HØRINGSSVAR I FORBINDELSE MED DEN  
OFFENTLIGE HØRING AF FORSLAG TIL TILLÆG  
NR 17 TIL KOMMUNEPLAN 2013 OG  
FORSLAG TIL LOKALPLAN 25.10.L03

Indsigelse mod VVM-redegørelse, forslag til kommuneplantillæg nr. 17 og forslag til lokalplan nr. 25.10.L03

### Naturstyrelsens bemærkninger til forslag til kommuneplantillæg nr. 17 (med supplerende VVM, redegørelse) og lokalplanforslag 25.10.L03 , Vindmøller ved Ulvemose og Bækhede Plantage

På nedenstående **kortbilag 1** (udarbejdet af European Energy) er de vist som mølle nr. 7, 8 og 9. Af nedenstående kort fremgår endvidere, at vores ejendom ligger umiddelbart i nærheden af grænsen for lavfrekvent støj (blå linje).

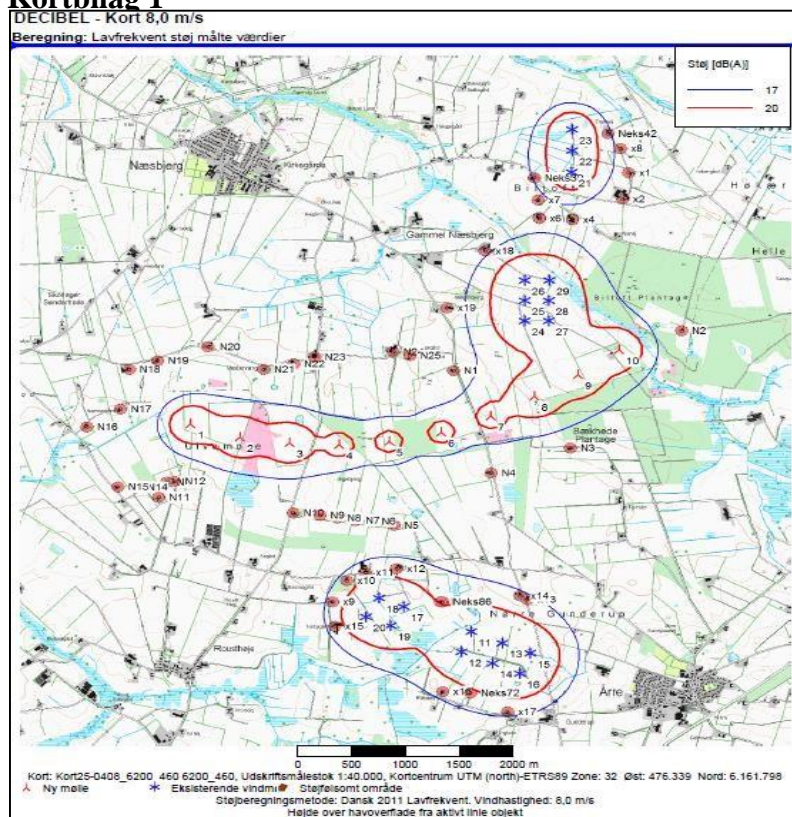
Vi, som ejere af ejendommen Skovvej 15, 6818 Årre, er stærkt bekymrede over opsætningen af vindmøller i vores område. Som projektet ser ud ifølge redegørelsens s. 132-133 vil vi få udsigt til 7 møller, hvoraf især 3 vindmøller er placeret ret tæt på ejendommen. Den ene (nr. 7) er placeret ca. 800 m fra ejendommen, den anden (nr. 8) er placeret ca. 600 m fra ejendommen og den tredje (nr. 9) er placeret ca. 800 m fra ejendommen.

### Kortbilag 2

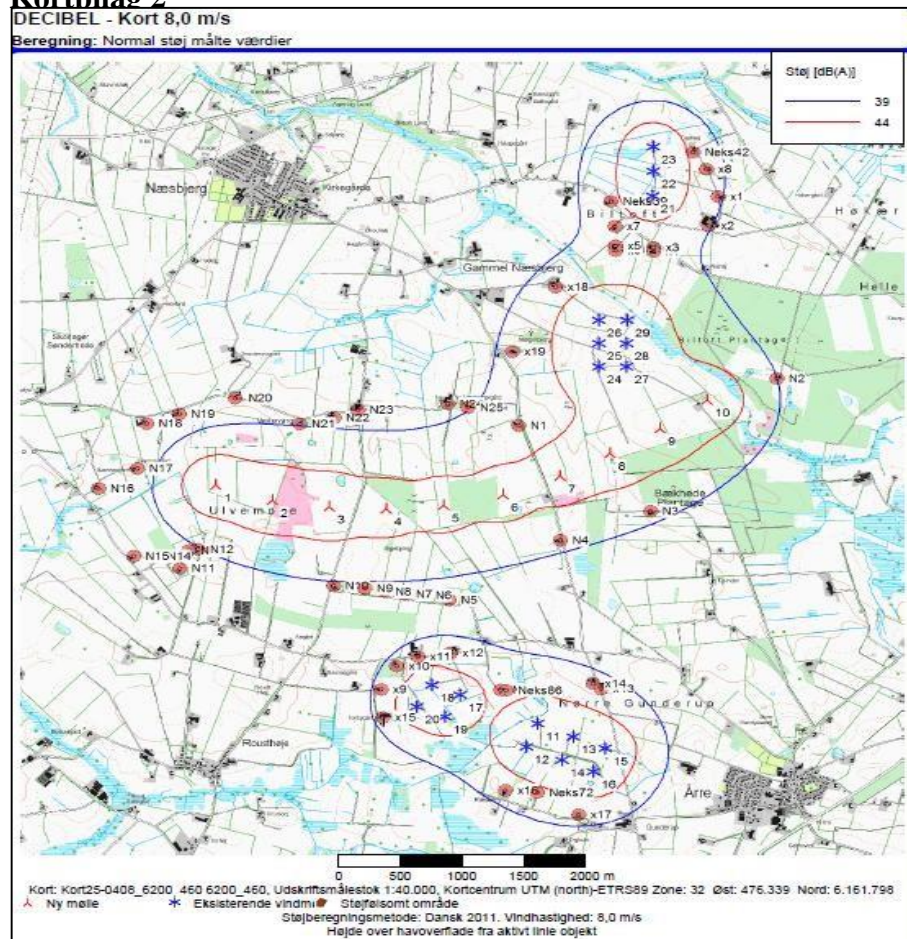
På **kortbilag 2** (udarbejdet af European Energy) fremgår det, at vores ejendom ligger imellem de 2 grænsemålinger for støj. Vi vil ifølge kortet **dagligt** blive udsat for støj mellem 39 db (blå linje) og 44db (rød linje).

**Det synes vi er meget bekymrende.**

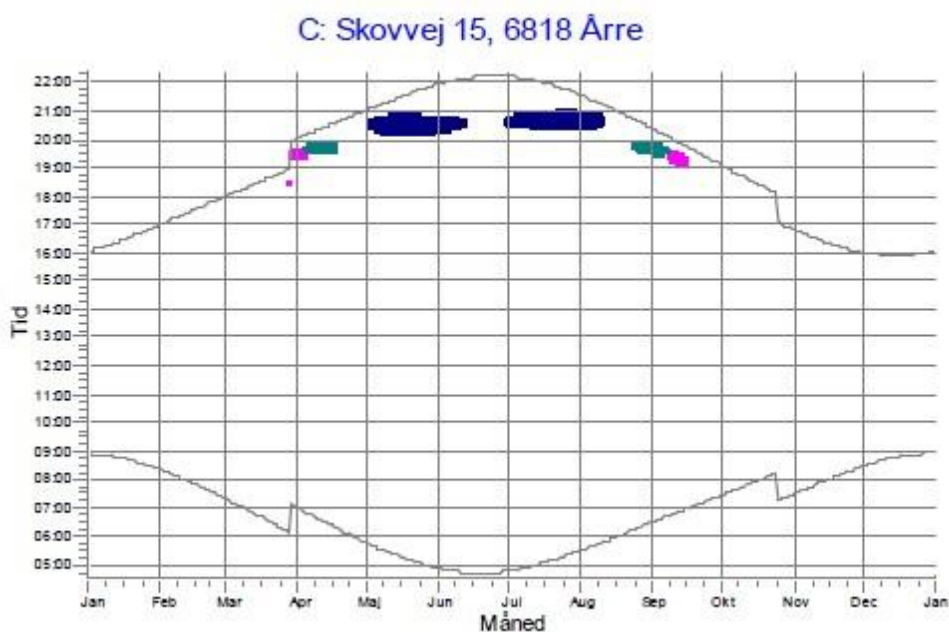
På **kortbilag 3** (udarbejdet af European Energy) samt **tabel 7.4-1, s. 187** og **figur 7.4-2, s. 189** i VVM-redegørelsen fremgår det, at vi i perioden fra **april til september** (i den tidligere redegørelse stod der fra april til oktober) vil blive generet af skyggekast fra de nærliggende møller fra sidst på eftermiddagen til solen går ned eller i alt **12 timer og 13 min.**

**Vi er dog bekymrede for** om beregningen er korrekt, idet vi kan se med egne øjne samt jf. den tidligere redegørelse, at det primært vil være mølle 7 der giver skyggerefleksioner, men i den nuværende redegørelse, figur 7.4-2 s. 189, er det markeret som om det er mølle 8, der giver de fleste refleksioner (se signaturforklaringer s. 191).

**Hvorfor forskellen? Hvordan kan vi så stole på beregningerne?**

Tonne Kjærsvvej 65, 7000 Fredericia Tlf. 70 10 22 44 Fax. 76 24 51 80	
Vindmøller ved Uivemose og Bækhede Plantage	
Dato: 07-maj-2015	Udskriftsstørrelse A4
Forsyning EL Målforhold: 1:19.467	Init: GMA

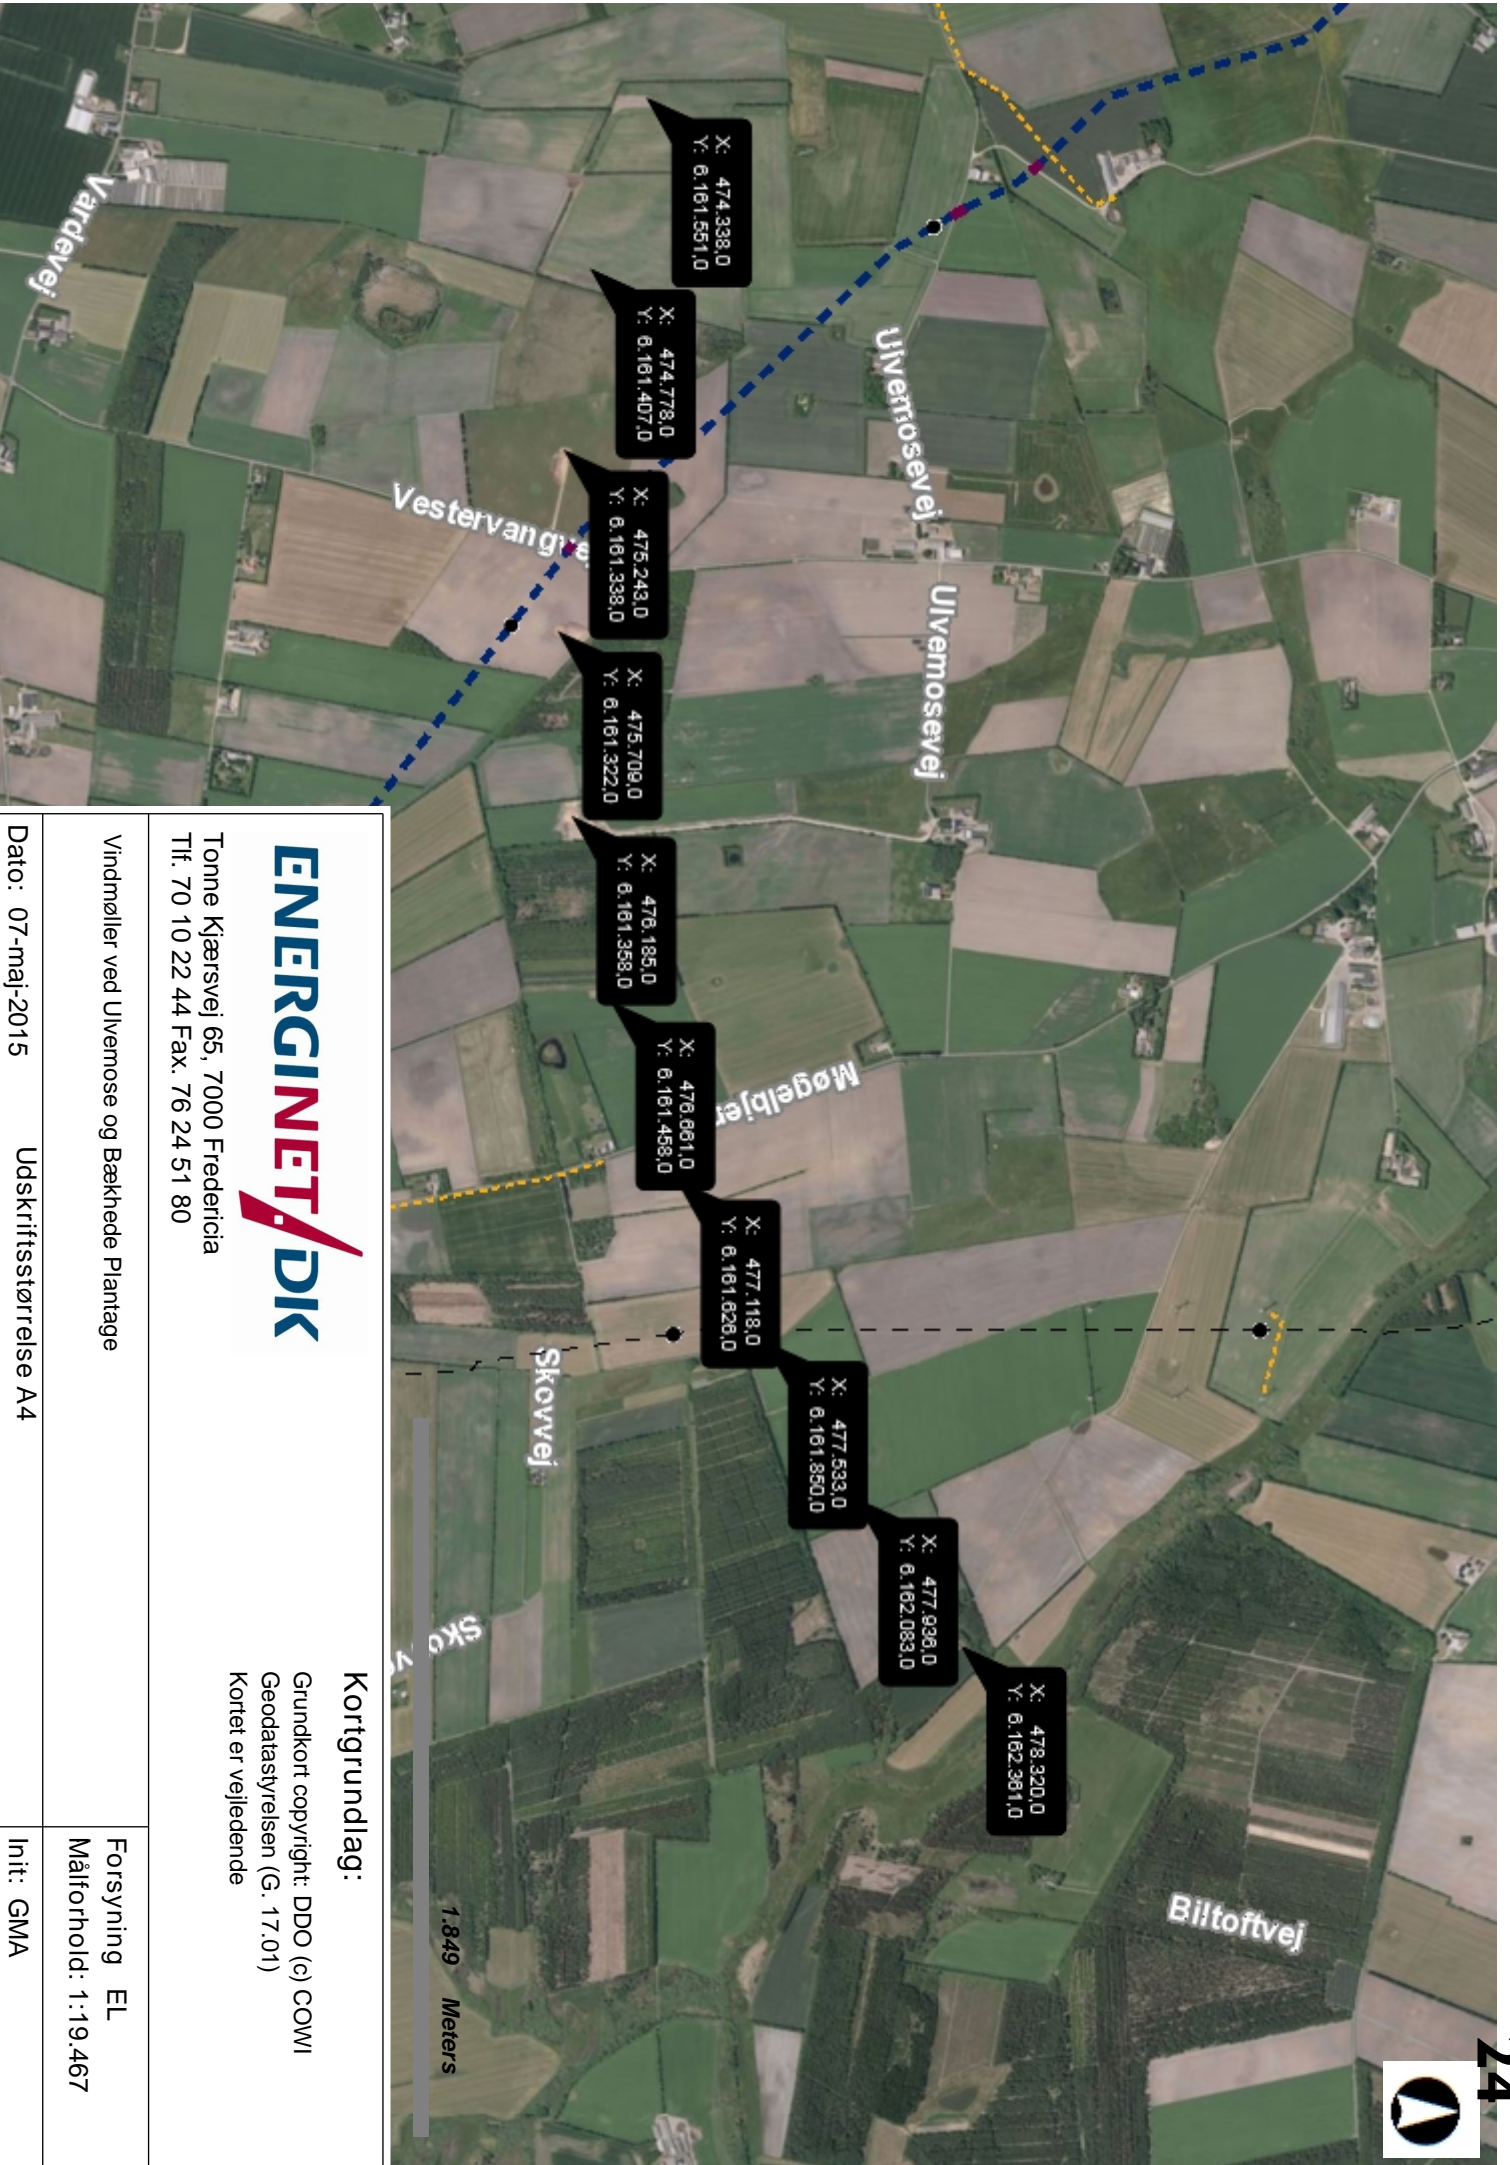
Hvis de fremsendte koordinater for de 10 møller er korrekte, er der en konflikt med vores 150 kV Horns Rev 2 (jord)kabel i forhold til mølleplaceringen for mølle nr. 8 med koordinaterne  $x = 477.533$ ,  $y = 6.161.850$  (UTM 32N). Mølleplaceringerne fremgår af vedhæftede kortmateriale 'Vindmøller, Varde'. Horns Rev 2 kablet er vist med sort stiblet linje. Afstanden mellem Horns Rev 2 kablet og mølle nr. 8 er ca 30 m, altså mindre end de 50 m, som er nævnt i forslaget til Kommuneplantillæg 17, side 10: '*Ved planlægning af vindmøller skal en respektafstand på mindst 50 meter fra vindmøllernes fundament til kabelsystemet overholdes. Alternativt skal der etableres jordingsanlæg, hvilket i så fald skal aftales med ledningsejer.*'

Den blå stibledede linje viser vores planer for det kommende Horns Rev 3 kabel. Afstanden fra dette kabel til nærmeste mølle, mølle nr. 3 (med udgangs i de oplyset koordinater), er på ca. 180 m og dermed ok.

Dog skal referencen til tillæg nr. 17, side 10 erstattes af teksten i lokalplanforslagets side 11: 'Mellem vindmølle nr. 7 og 8 er afstanden dog øget for at kunne holde en sikkerhedsafstand på 50 meter til 150 kV kabel til Horns Rev vindmøllepark 2.'
